Kunstgewerbemuseum für Köln.

DEUTSCHE KONKURRENZEN

Aus den Verhandlungen des Preisgerichtes.

Gutachten.*)

No. 2. (Kennwort: *Kölsch Häzz, Kölsch Huhs.*) 2. Preis. *Brantzky-Köln.*

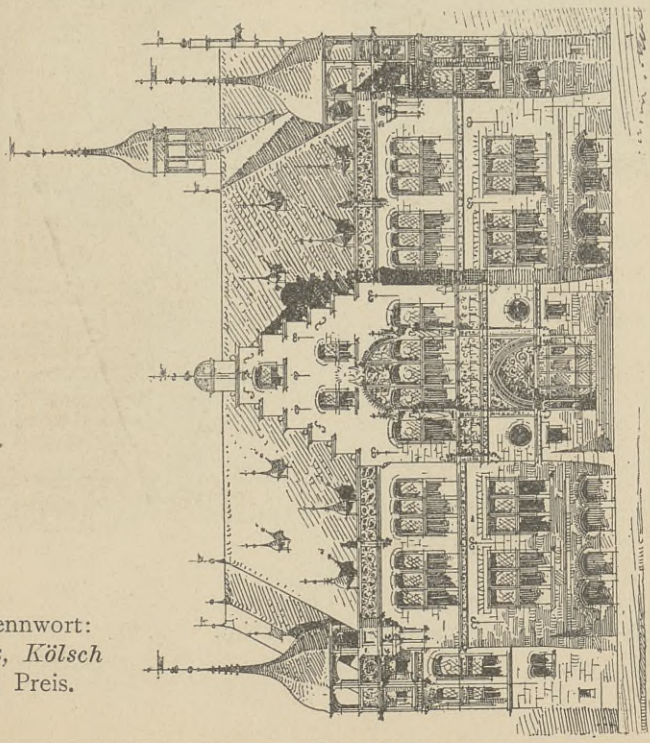
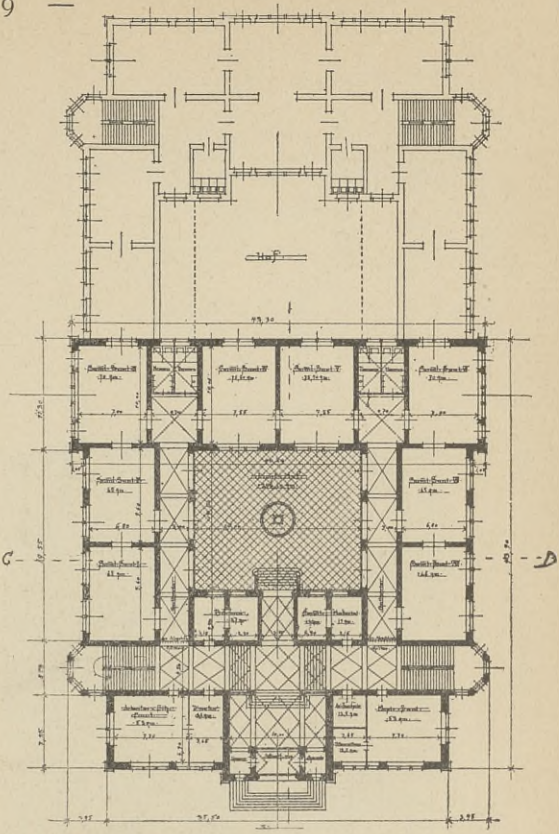
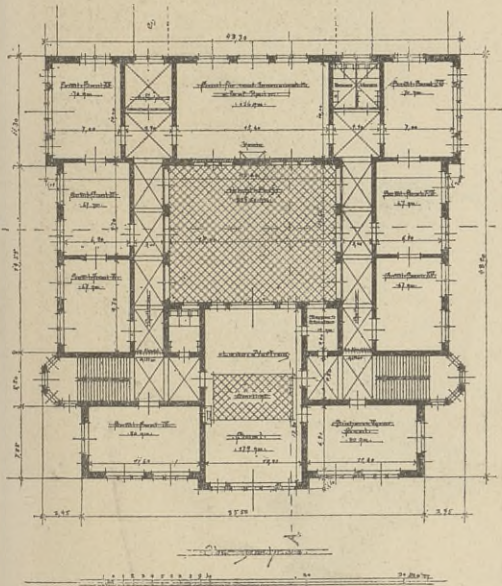
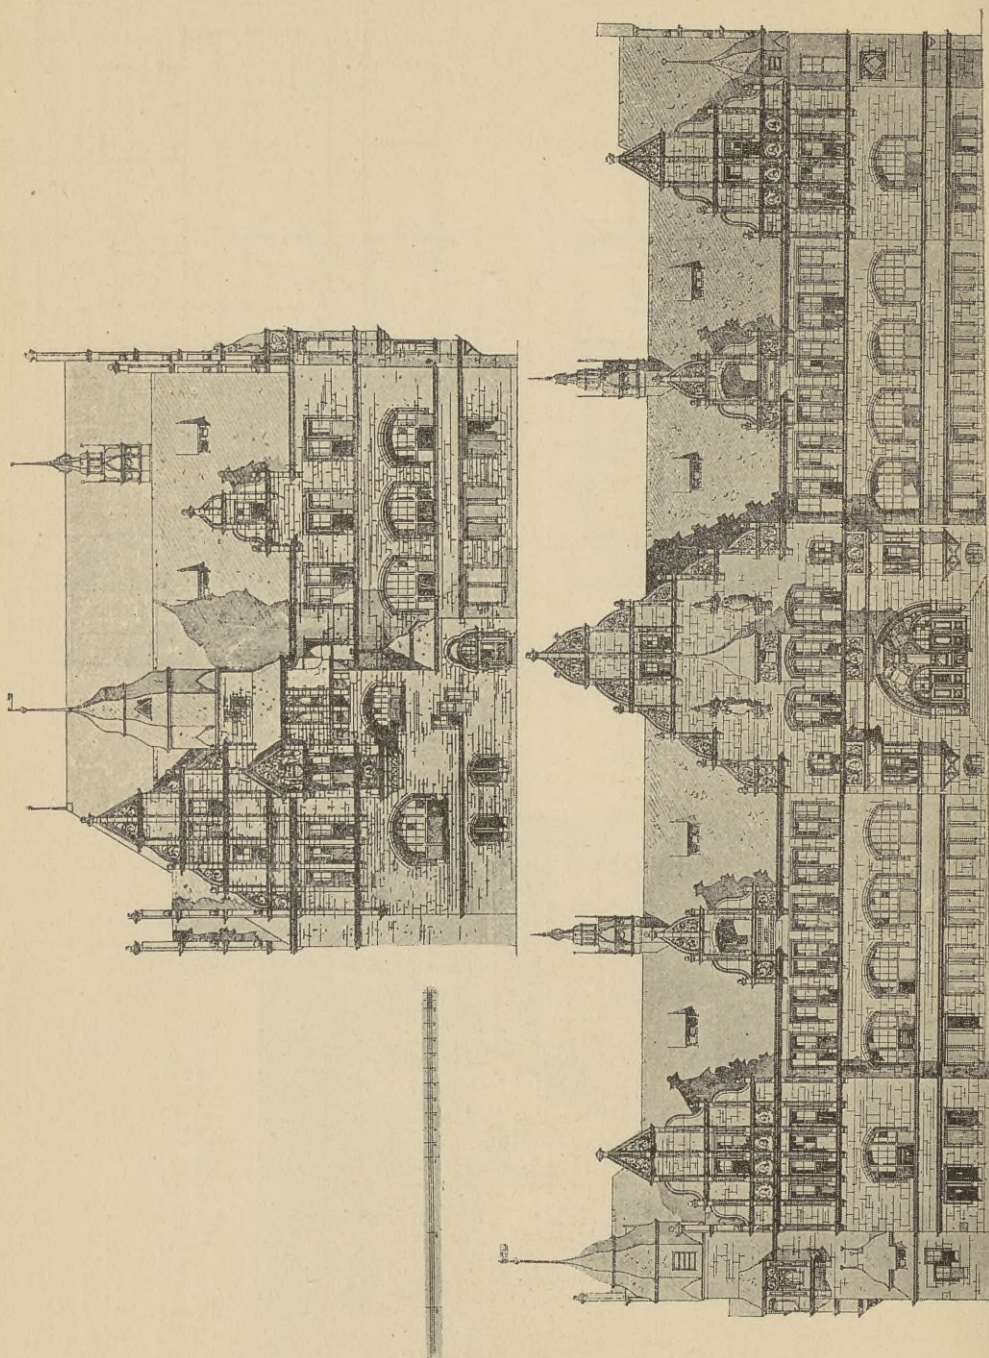
No. 15. „*Kölsch Häzz, Kölsch Huhs*“. Für die vervollständigte Anlage ist eine symmetrische Anordnung mit zwei Lichthöfen gewählt. Gleichwohl ist der Haupteingang vom Hansaring angenommen. Man erreicht vom Vestibül den breiten Querkorridor mit zweifacher Treppenanlage. Die Beleuchtung dieses Flurs wird durch die zwischen ihm und dem glasüberdeckten Lichthofe eingeschobenen kleinen Raum stark beeinträchtigt. Auch muss es bedauert werden, dass hierbei der vollkommen freie Durchblick nach dem Hofe verloren geht. Doch lassen sich diese Uebelstände leicht beseitigen. Der hübsche Lichthof erscheint zur Aufstellung von Einzelheiten gut geeignet, müsste jedoch von unmittelbar angrenzenden Aborten des I. Stocks befreit werden. Lage und Anordnung der Versammlungs- und Verwaltungsräume ist im allgemeinen glücklich und dem vorliegenden Zwecke entsprechend. Besonders anzuerkennen ist die gemessene Haltung der Aussenarchitektur in den Formen der ausklingenden Gotik. Das schlichte hohe Dach entspricht vortrefflich der geschlossenen Masse des Bauwerkes. Auch die Darstellung zeugt von grosser künstlerischer Gewandtheit. Zu dem mit 20 Mark angesetzten Kubikmeter-Preis erscheint das Gebäude ausführbar.

No. 3. (Kennwort: *Wilhelm Vernickel.*) Angekauft. *Thyriot & Berger*-Berlin.

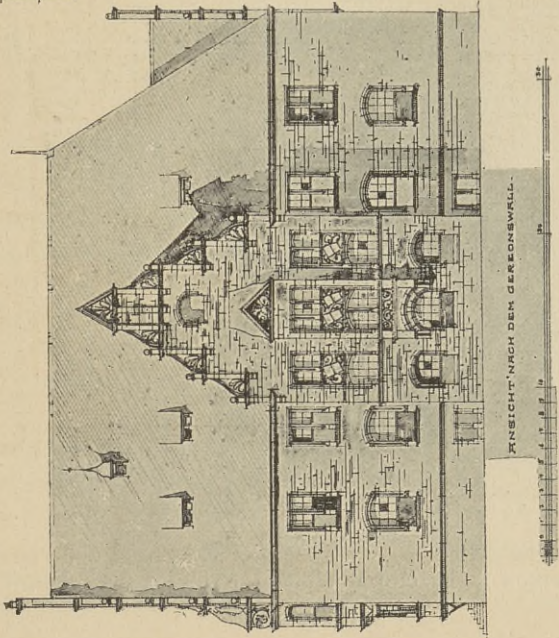
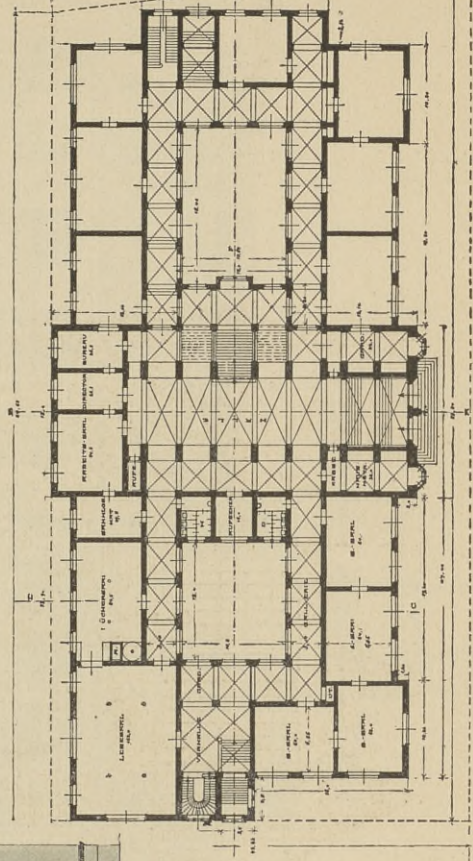
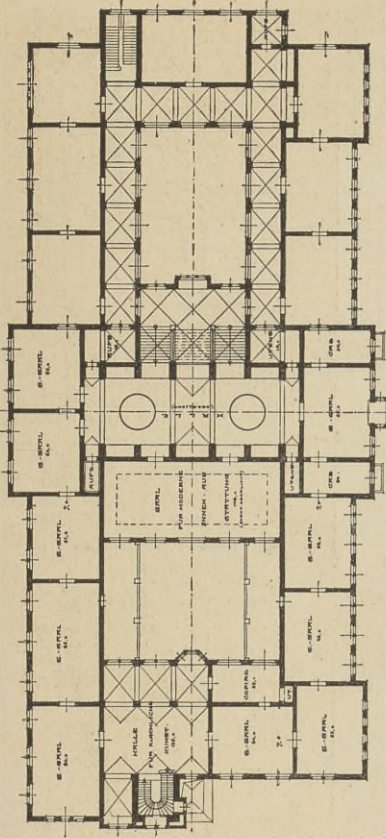
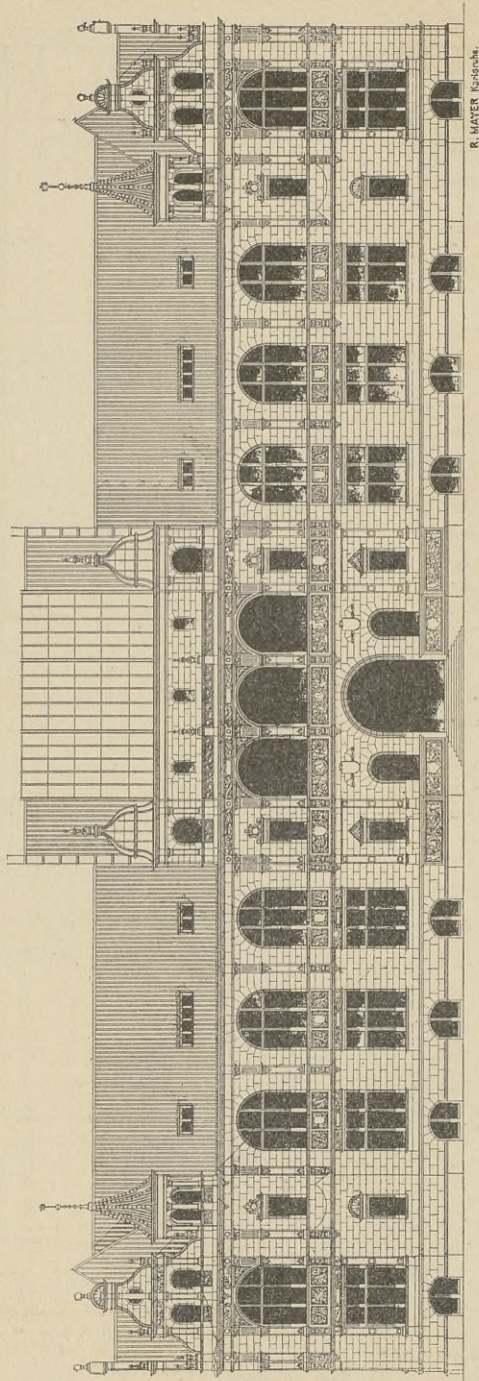
No. 13. „Wilhelm Vernickel“. Das geplante Gebäude stellt sich in seiner äusseren Erscheinung in den markigen und charakteristischen Formen der deutschen Frührenaissance dar und entspricht nach dieser Richtung und bei seiner bevorzugten Lage an dem Hansaplatz gewiss den Ansprüchen an einen Sammlungsbau der Kunstgewerbe in Köln. Der künstlerischen Bedeutung des Entwurfs in seiner Fassadenentwicklung steht auch die Grundrisslösung nicht nach, obgleich hier als eine grosse Schwäche des Entwurfs der Lichtmangel in der grossen Eingangshalle des Erd- und Untergeschosses sich bemerkbar macht. Ohne eine wesentliche Umgestaltung des Entwurfs dürfte auch diesem Uebelstande schwer abzuhelpen sein. — Der Verfasser nimmt seinen Haupteingang vom Hansaplatz, was für die dereinstige Herstellung des Gesamtbaues mancherlei Vorteil bietet, und legt an den Hansaring einen geräumigen Nebeneingang, welcher dem Lesesaal und Büchersaal einen bequemen Zugang gewährt. Ebenso ist der Vorschlag der geplanten einstigen Vergrösserung der Bibliothek durch Galerien und Hinzunahme des darunter liegenden Raumes zu billigen. Sehr zweckmäßig gewählt ist die Lage des ausserdem sehr gut beleuchteten Raumes für moderne Zimmereinrichtung. Der scheinbar kleine innere Hof erfährt durch den Fortfall der Galerie im oberen Geschoss eine bessere Lichtzufuhr, so dass dieser Hof als ausreichend gross bezeichnet werden muss. Bei berechnetem Kostenaufwand von 19,84 Mark pro 1 cbm würde der reiche und hochinteressante Entwurf ausführbar sein, wenn sich nicht bei Prüfung der Preisansätze herausgestellt hätte, dass diese für die grossen Giebelaufbauten viel zu niedrig berechnet waren.
